# Nytt sykehus i Drammen

Skisser fra Byggoptimaliseringsprosjektet høsten 2016  
for omplassering av funksjonsarealer

# Endringer adkomstbygg

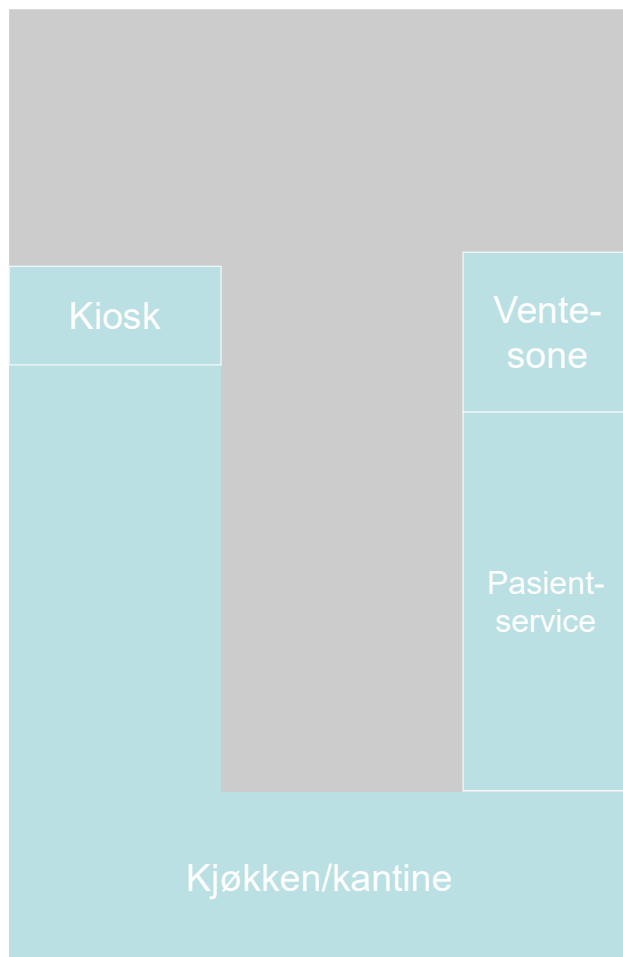
## 1. etasje

## 2. etasje

# Endringer somatikkbygg - oppsummert

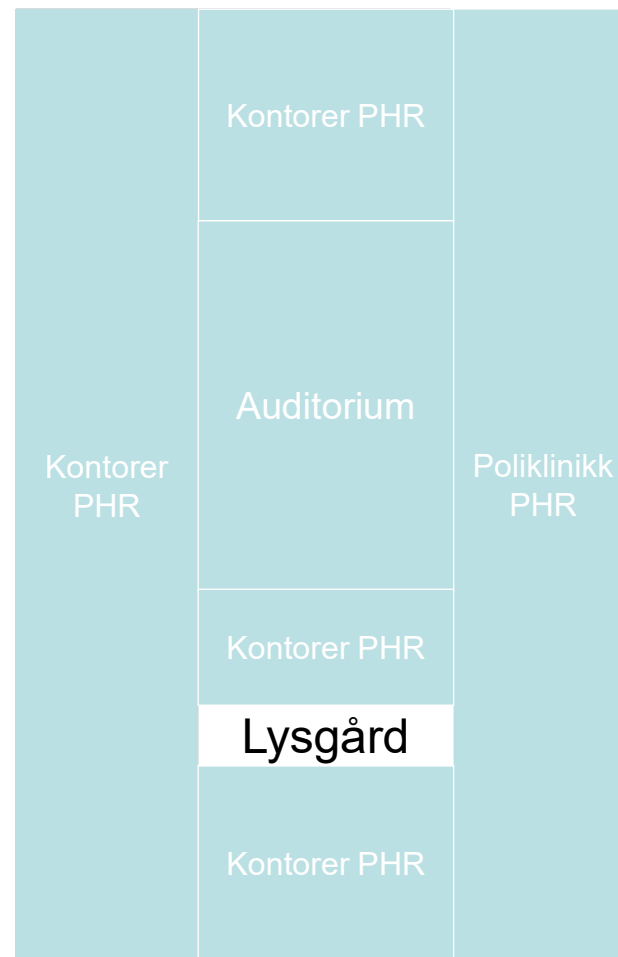
- Lab-karré fjernet, alle labfag lagt i ny 4. etasje i behandlingsbygget
- Fjernet poliklinikk karré 3, lagt til ny 4. etasje over poliklinikk karré 1 og 2
- Rettet ut glassgate, fjernet hagerom i glassgaten
- Vurdert speilvendig av behandlingsbygg 1. og 2. etasje, tilpasset poliklinikk karréer i hht ny funksjonsplassering i behandlingsbygg
- Tatt ut alle funksjonsarealer i 3. etasje med unntak av overnatting for vaktpersonell
- Ny struktur på sengekors, tilpasset ny basismodell med kortere bygningskropp

# Prinsippskisse sengekors

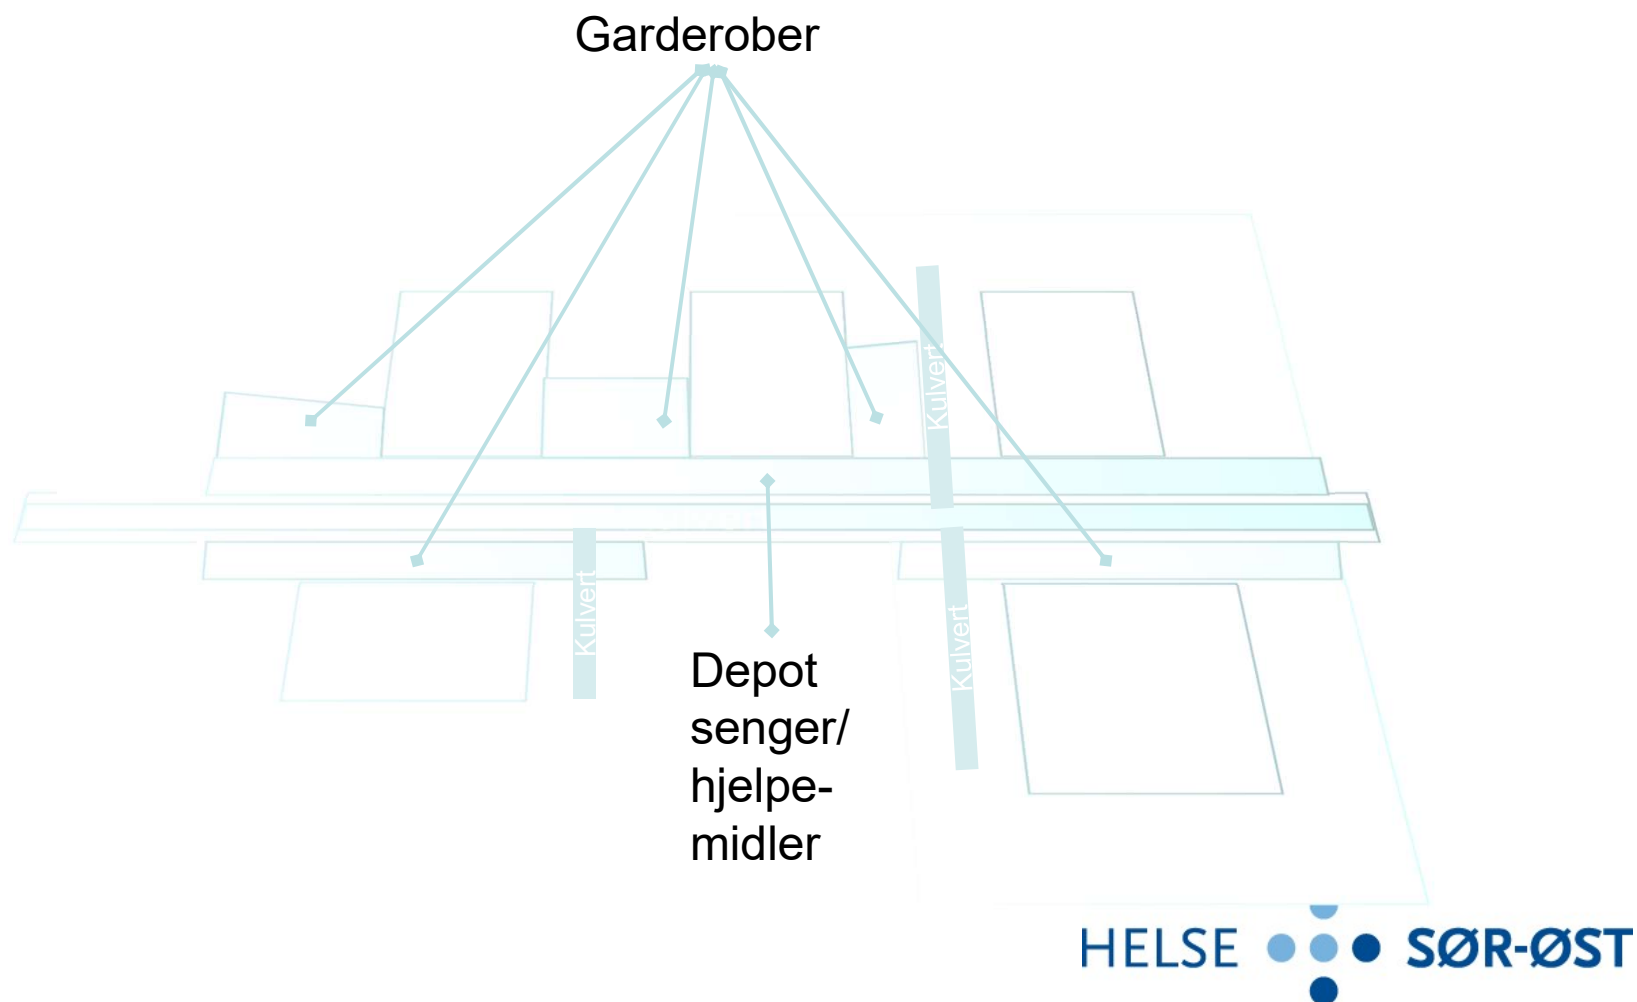
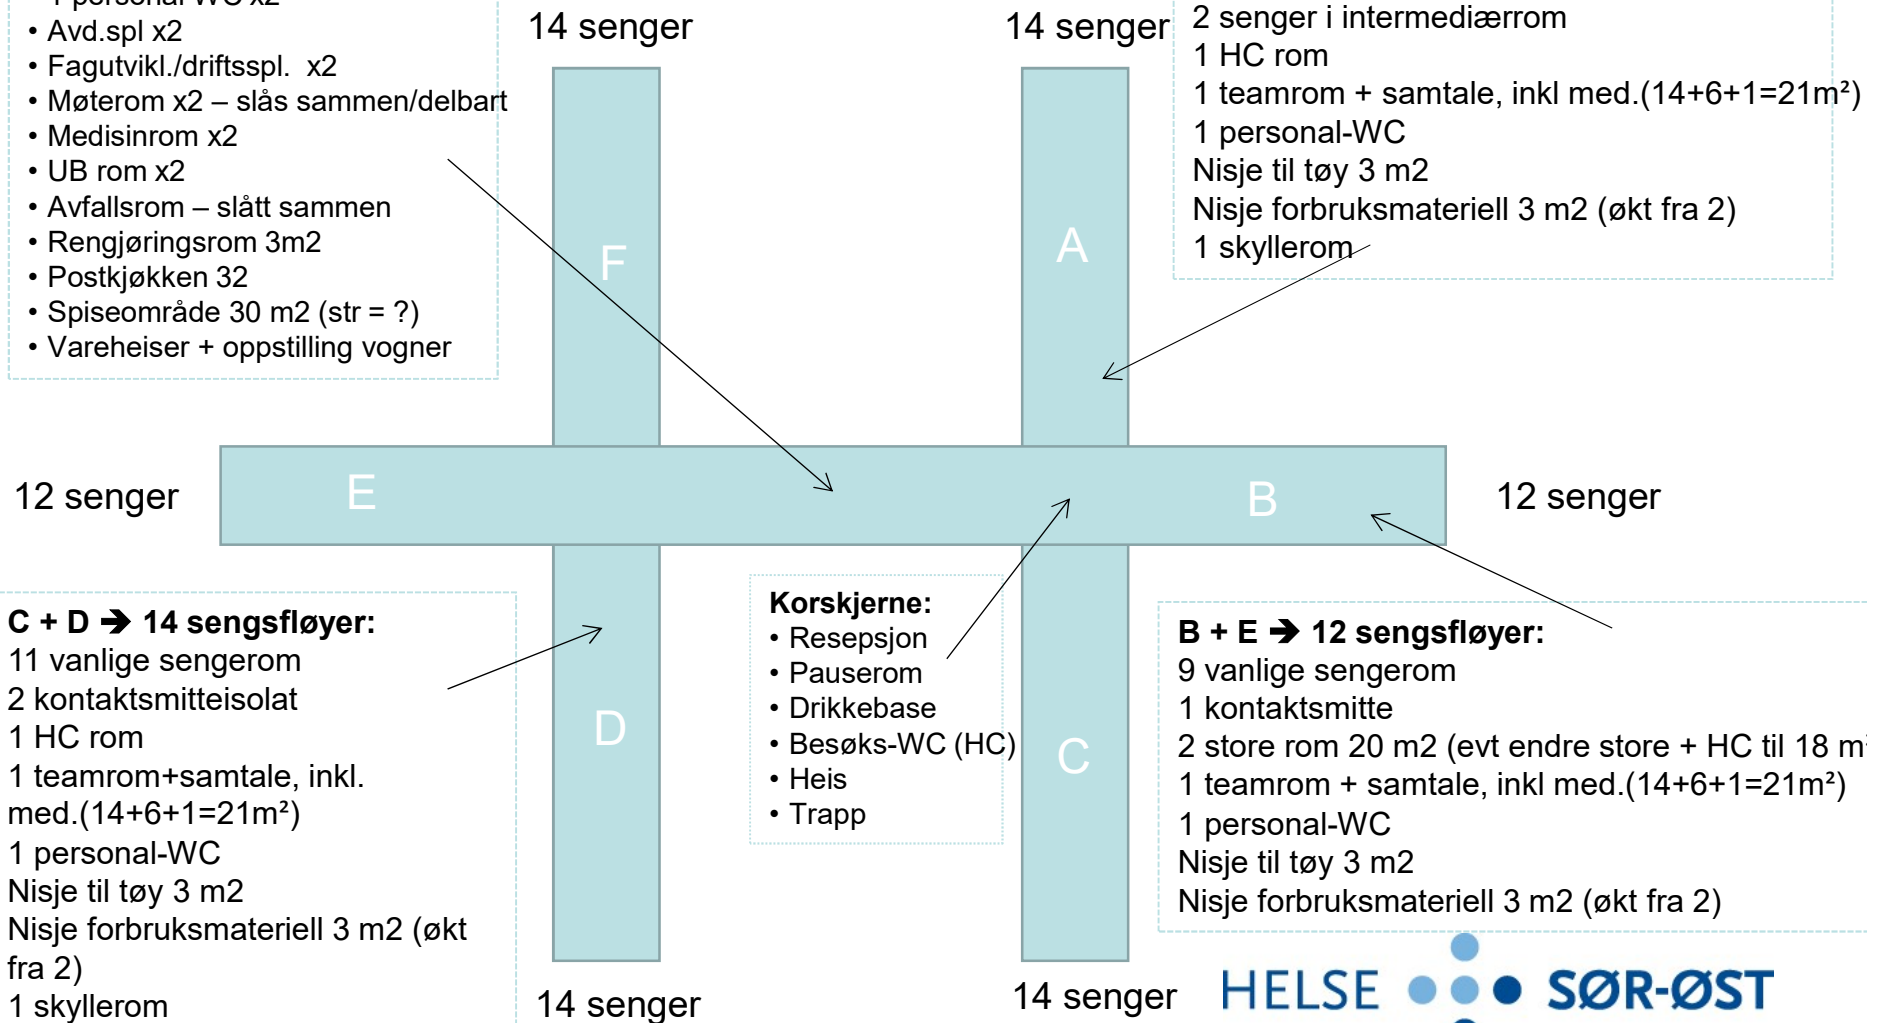
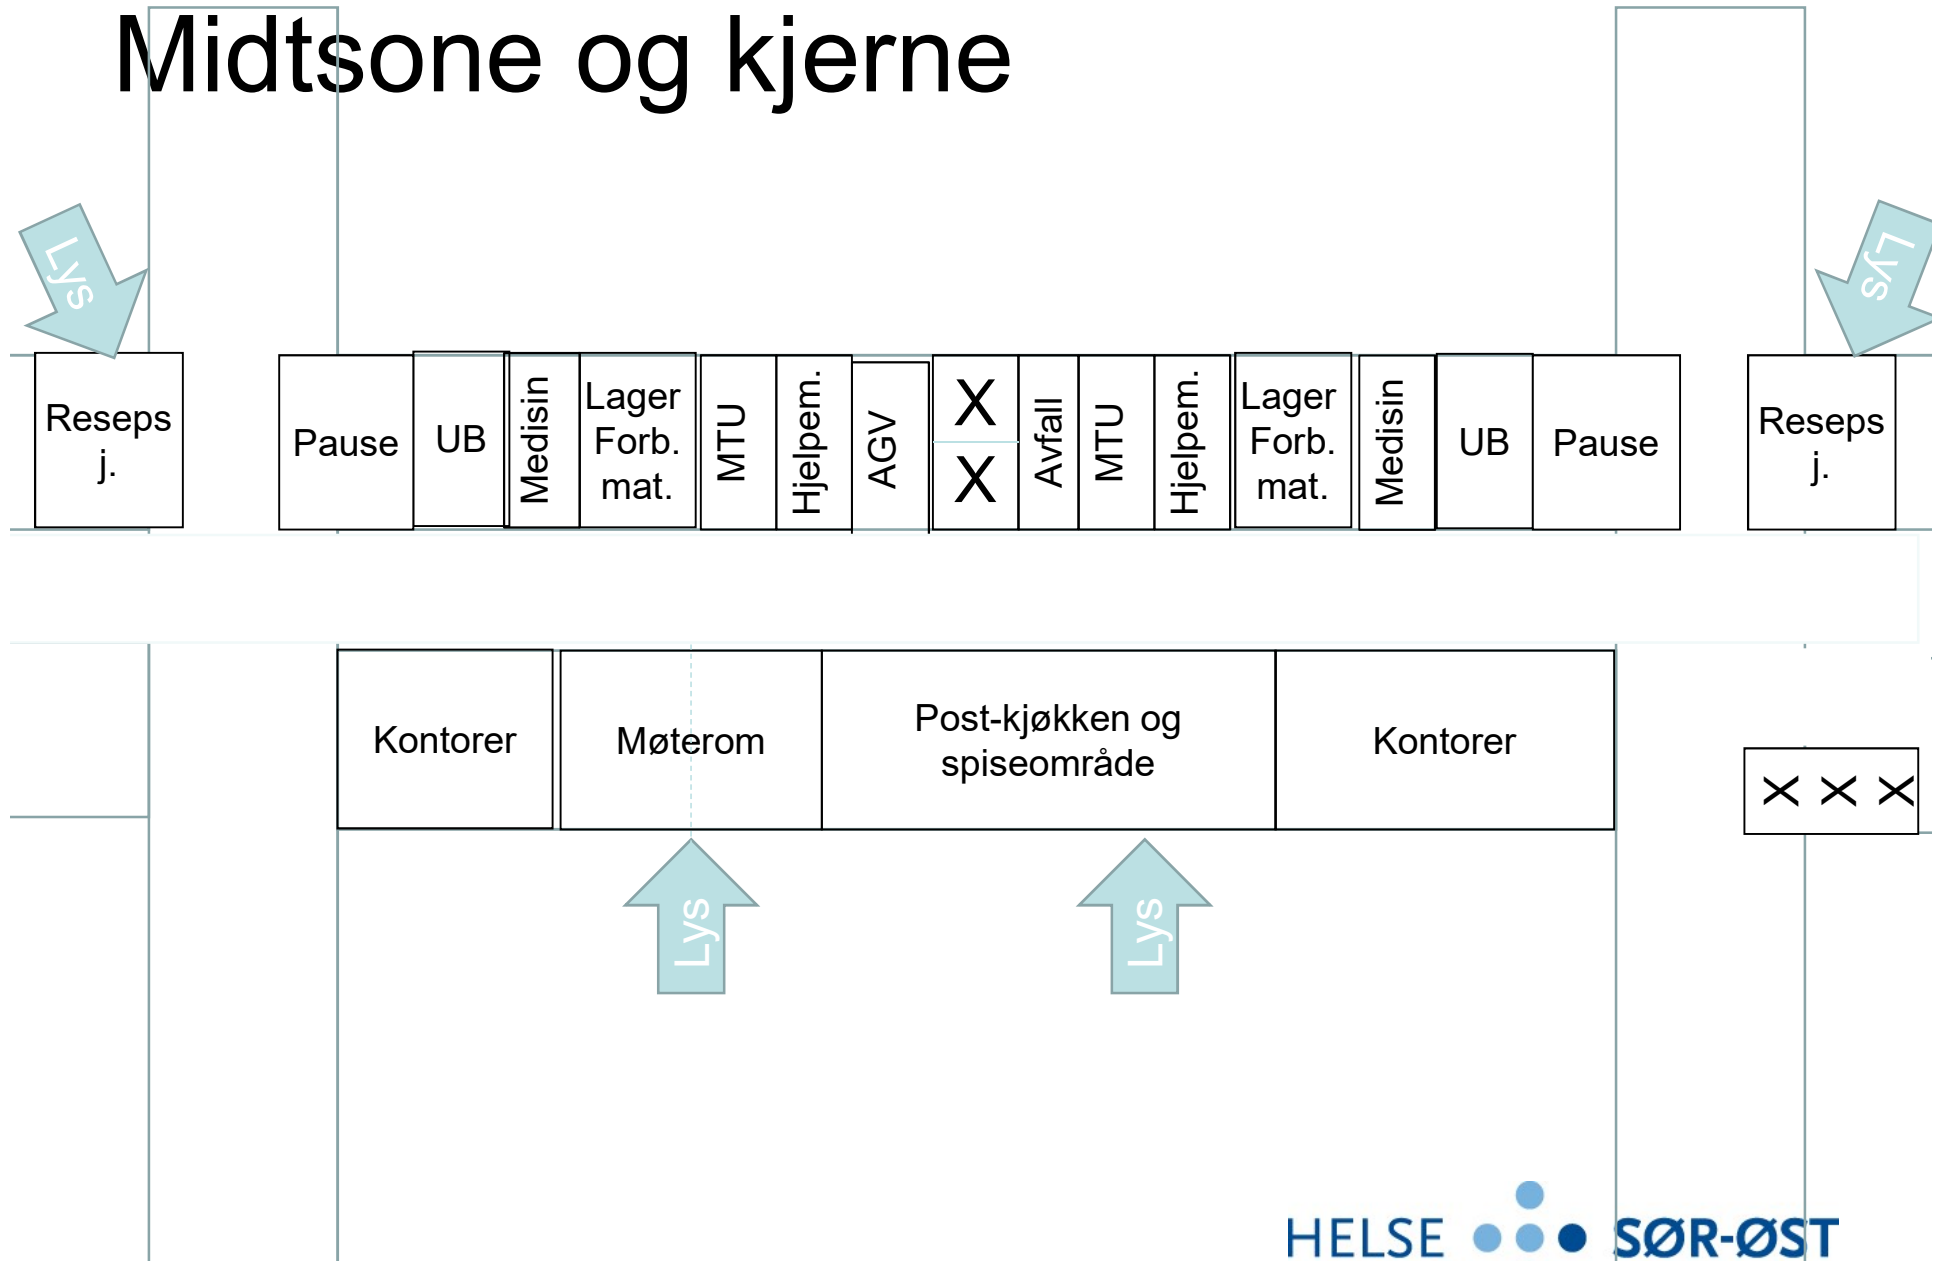
- Lager forbruksmateriell x2
- Lager MTU x2
- Hjelpemidler lager x2
- 1 personal WC x2
- Avd.spl x2
- Fagutvikl./driftsspl. x2
- Møterom x2 – slås sammen/delbart
- Medisinrom x2
- UB rom x2
- Avfallsrom – slått sammen
- Rengjøringsrom 3m<sup>2</sup>
- Postkjøkken 32
- Spiseområde 30 m<sup>2</sup> (str = ?)
- Vareheiser + oppstilling vogner

- 10 vanlige sengerom
- 1 kontaktsmitteisolat
- 2 senger i intermedierrom
- 1 HC rom
- 1 teamrom + samtale, inkl med.(14+6+1=21m<sup>2</sup>)
- 1 personal-WC
- Nisje til tøy 3 m<sup>2</sup>
- Nisje forbruksmateriell 3 m<sup>2</sup> (økt fra 2)
- 1 skyllerom

- 11 vanlige sengerom
- 2 kontaktsmitteisolat
- 1 HC rom
- 1 teamrom+samtale, inkl. med.(14+6+1=21m<sup>2</sup>)
- 1 personal-WC
- Nisje til tøy 3 m<sup>2</sup>
- Nisje forbruksmateriell 3 m<sup>2</sup> (økt fra 2)
- 1 skyllerom

- Resepsjon
- Pauserom
- Drikkebase
- Besøks-WC (HC)
- Heis
- Trapp

- 9 vanlige sengerom
- 1 kontaktsmitte
- 2 store rom 20 m<sup>2</sup> (evt endre store + HC til 18 m<sup>2</sup>)
- 1 teamrom + samtale, inkl med.(14+6+1=21m<sup>2</sup>)
- 1 personal-WC
- Nisje til tøy 3 m<sup>2</sup>
- Nisje forbruksmateriell 3 m<sup>2</sup> (økt fra 2)

# Speilvendt somatikkbygg

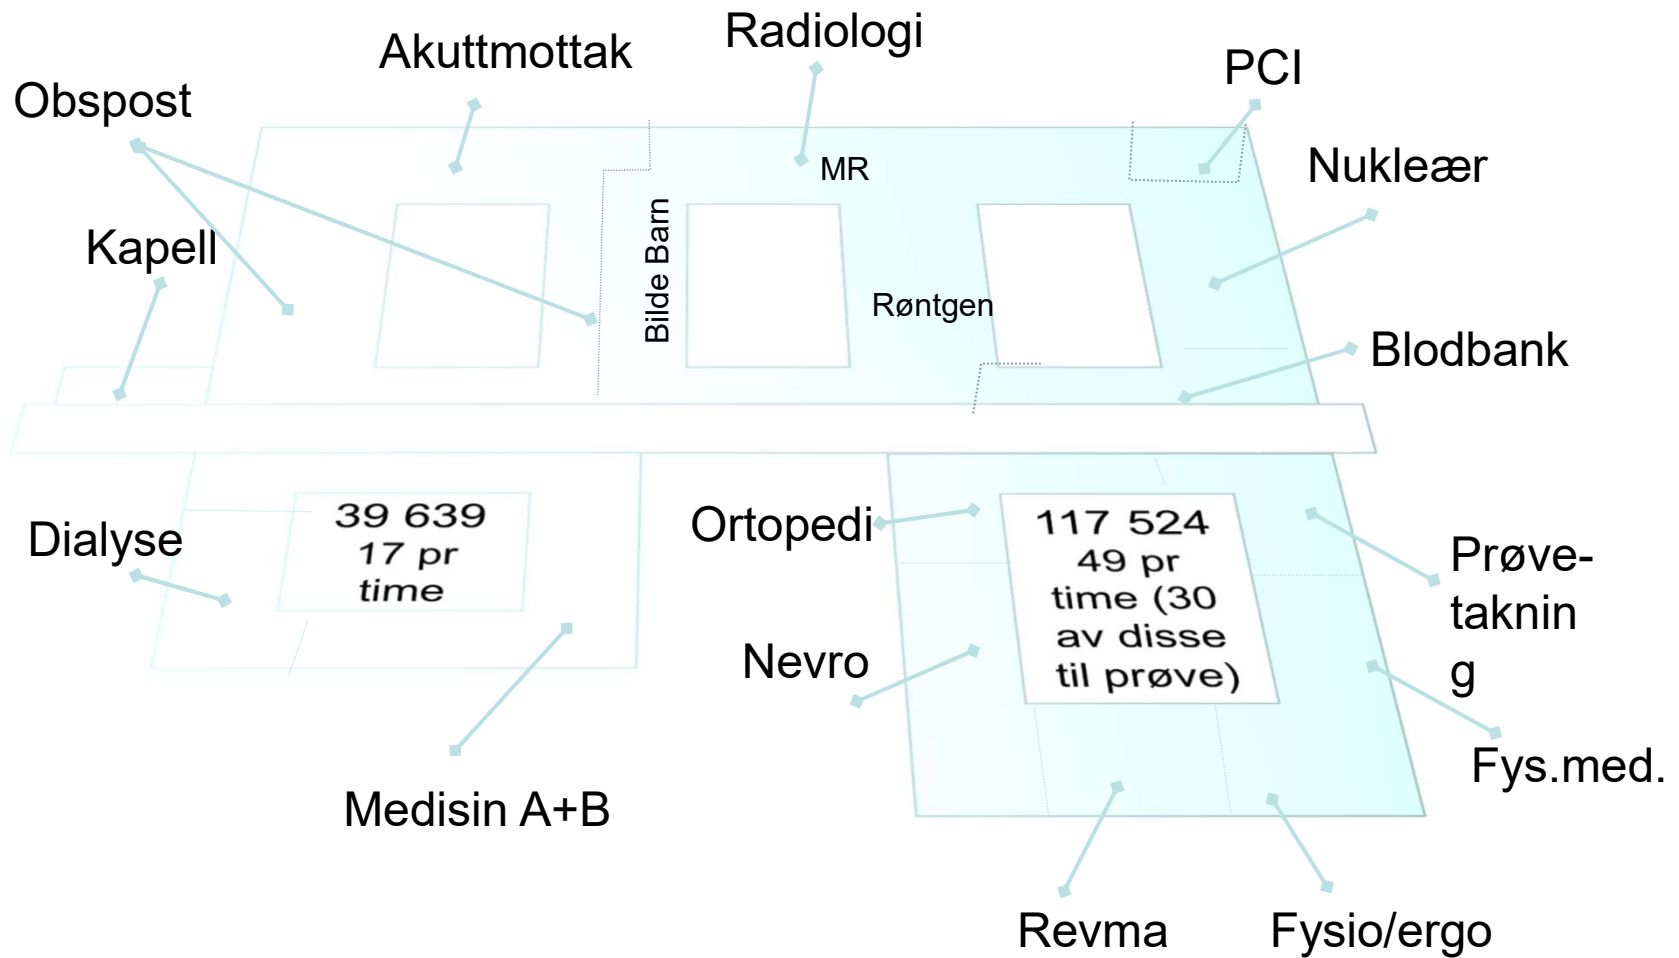
- Hovedårsak er å få tydeligere skille mellom akutt og elektiv pasientflyt både utomhus og inne i bygget
- Speilvending av 1. etasje behandlingsbygg påvirker plassering av funksjoner i 2. etasje, gir enklere atkomst til DKI/SDI
- Endret funksjonsplassering i 2. etasje påvirker funksjonsplassering i poliklinikk karréer

# Økonomigård

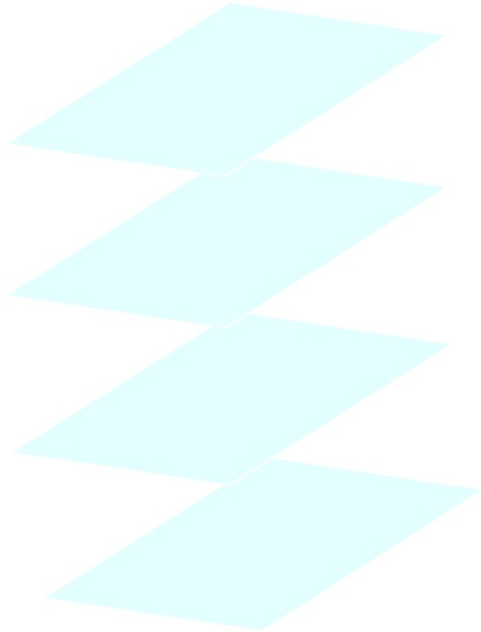
3. etasje: Tekniske rom Tøyhåndtering  
**Kontor somatikk** (tidligere Apotek prod.)
